COMUNE DI FANO
(Provincia di Pesaro Urbino)
Settore IX Corpo Polizia Municipale
U.O. Progettazione Traffico

PG 89575 del 5/12/13

Oggetto: Verifica ottemperanza pareri in relazione all'attuazione del Comparto ST5_P15 denominato Rosciano "A"

Ditta: Massimo s.r.l.

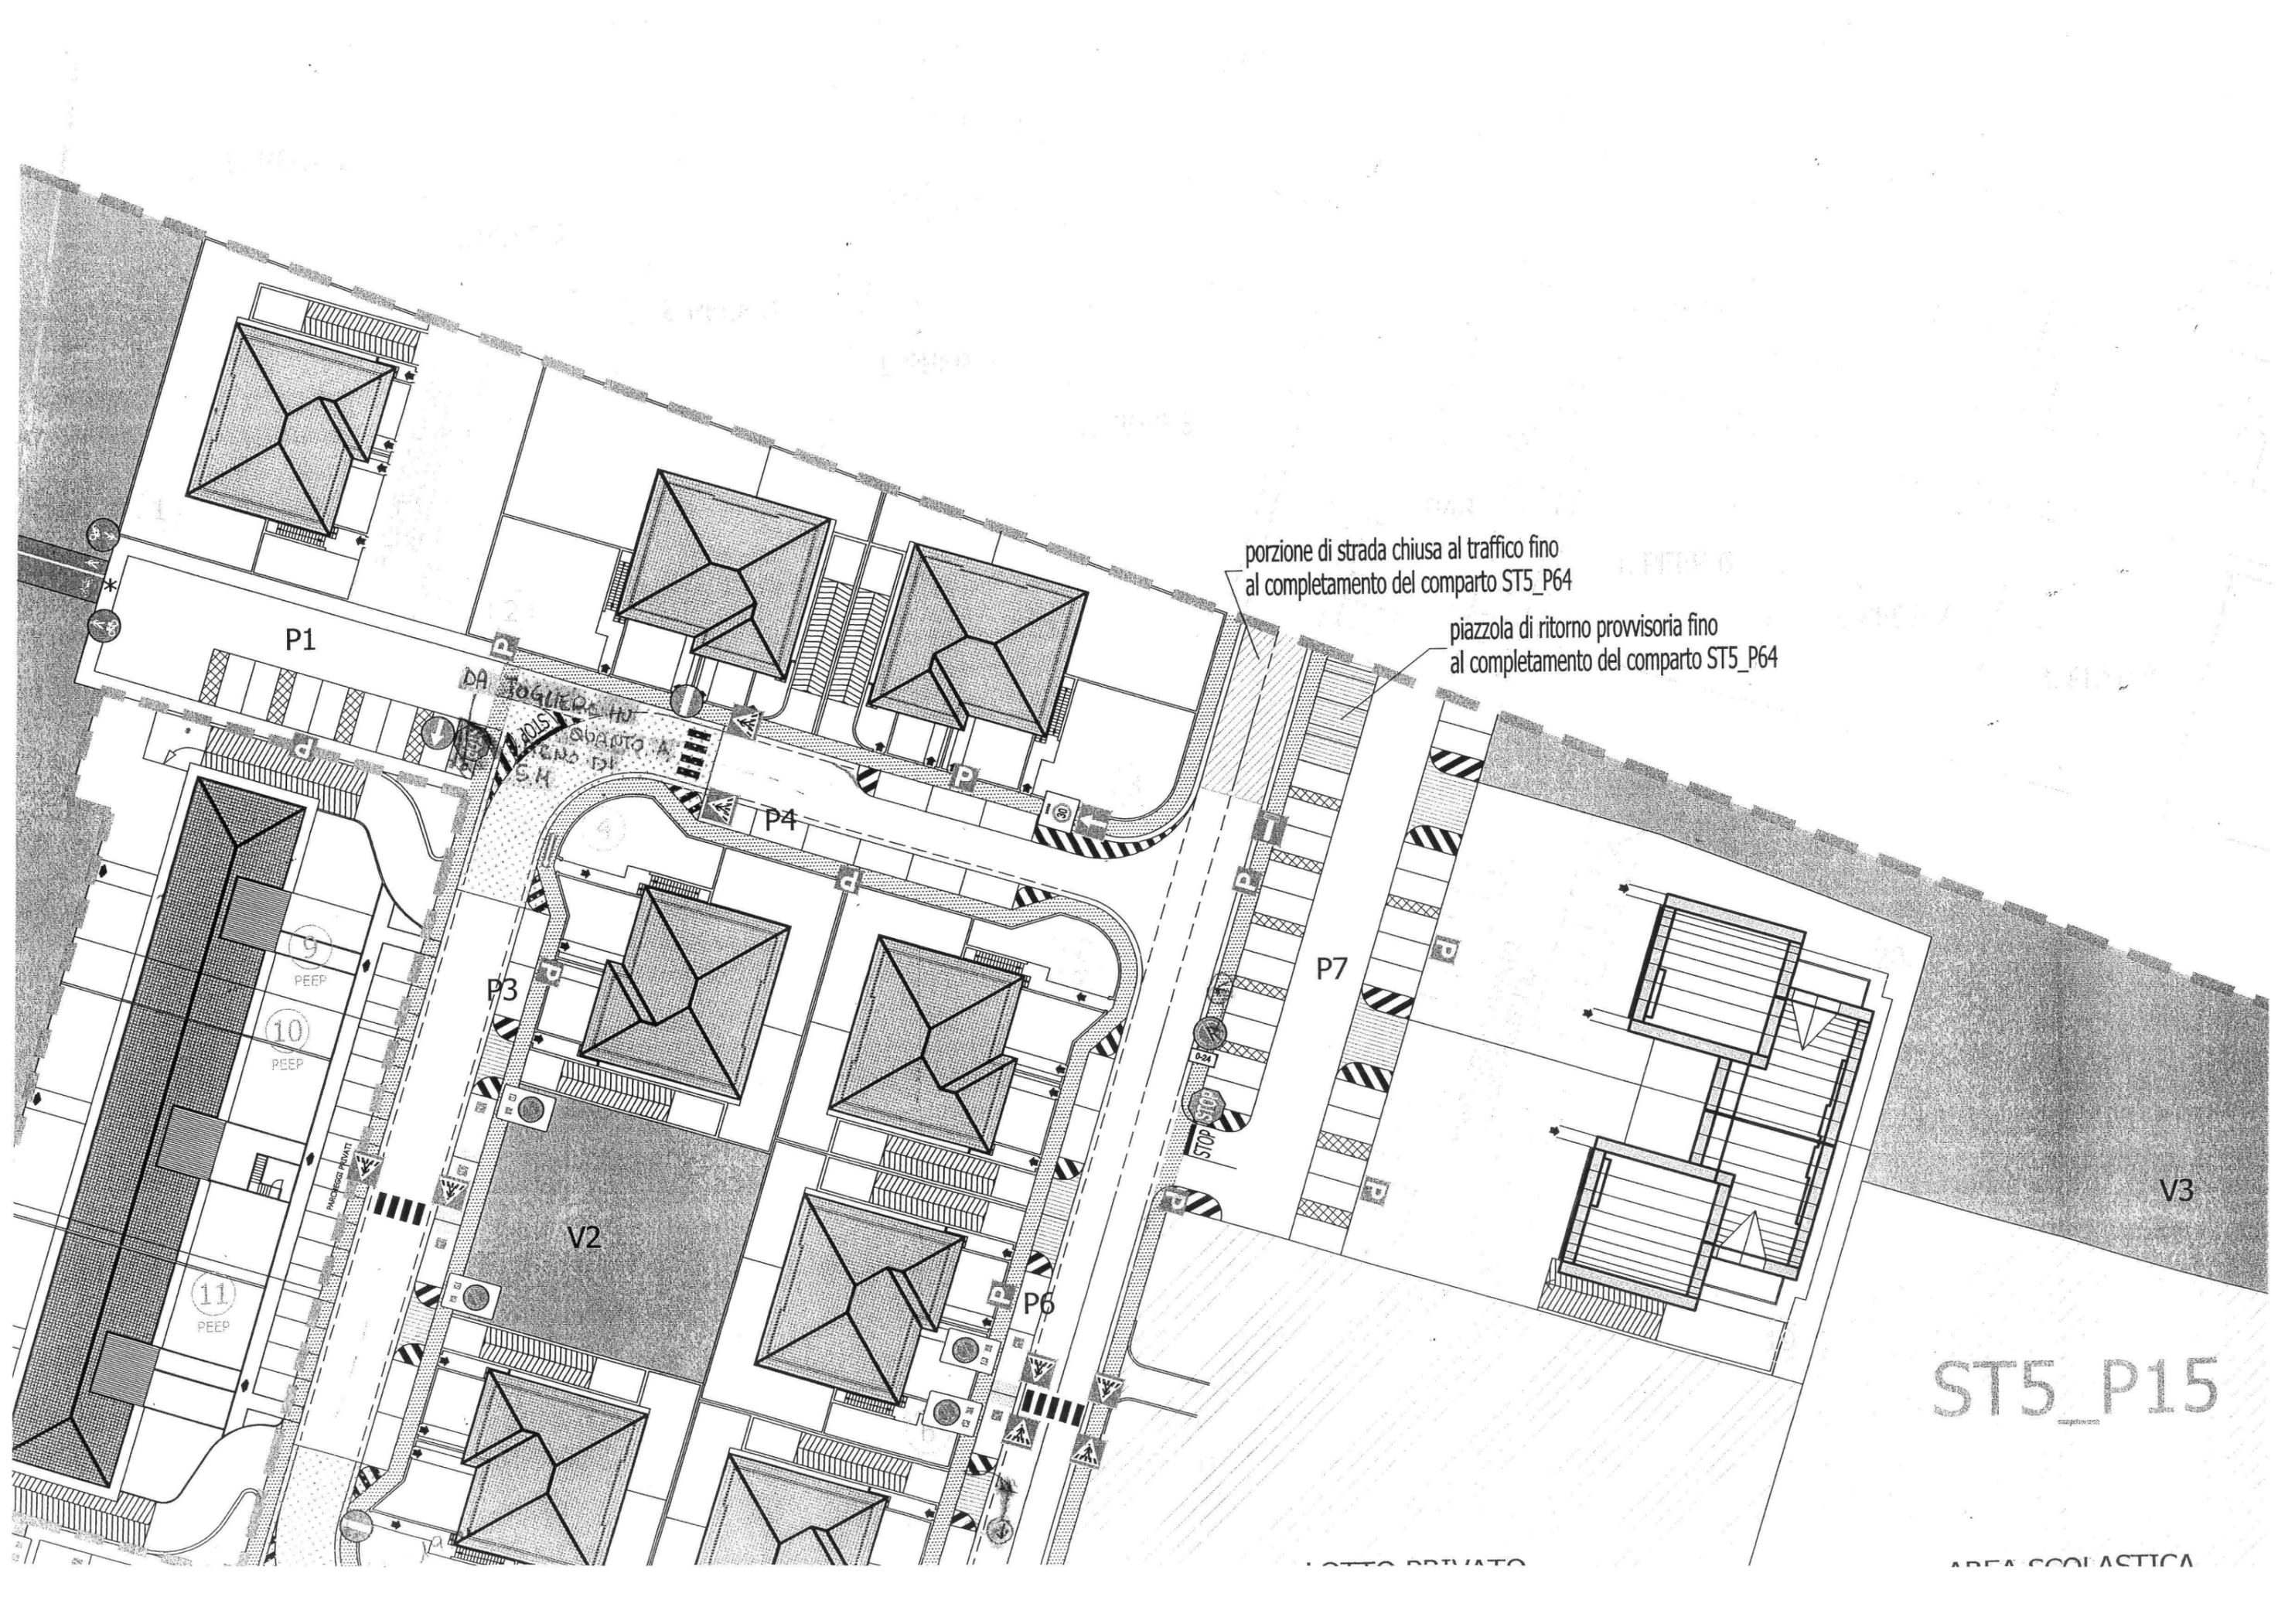
- che vengano eliminati i posti auto paralleli e adiacenti posti sul lato mote dei lotti 7 ed 8 in quanto dopo la curva sono ritenuti pericolosi per la sicurezza della circolazione;

- che vengano integrati alcuni segnali così come schematizzato nello stralcio planimetrico allegato alla presente;
- che i segnali verticali siano posizionati all'interno del marciapiede ai sensi dell'art.81. del Regolamento del Codice della Strada (Art. 39 Cod. Str.) di cui si riporta stralcio " *Installazione dei segnali verticali. 1. I segnali verticali sono installati, di norma, sul lato destro della strada. Possono essere ripetuti sul lato sinistro ovvero installati su isole spartitraffico o al di sopra della carreggiata, quando è necessario per motivi di sicurezza ovvero previsto dalle norme specifiche relative alle singole categorie di segnali. 2. I segnali da ubicare sul lato della sede stradale (segnali laterali) devono avere il bordo verticale interno a distanza non inferiore a 0,30 m e non superiore a 1,00 m dal ciglio del marciapiede o dal bordo esterno della banchina. Distanze inferiori, purché il segnale non sporga sulla carreggiata, sono ammesse in caso di limitazione di spazio. I sostegni verticali dei segnali devono essere collocati a distanza non inferiore a 0,50 m dal ciglio del marciapiede o dal bordo esterno della banchina; in presenza di barriere i sostegni possono essere ubicati all'esterno e a ridosso delle barriere medesime, purché non si determinino sporgenze rispetto alle stesse.* "; l'installazione non potrà quindi avvenire così come schematizzato in sez. B-B- tav. 10 (contrario alle norme del Codice della Strada);

NO PERICOLO

DA TOGLIERE IN
SUBITO A
FINE DI
S.M.
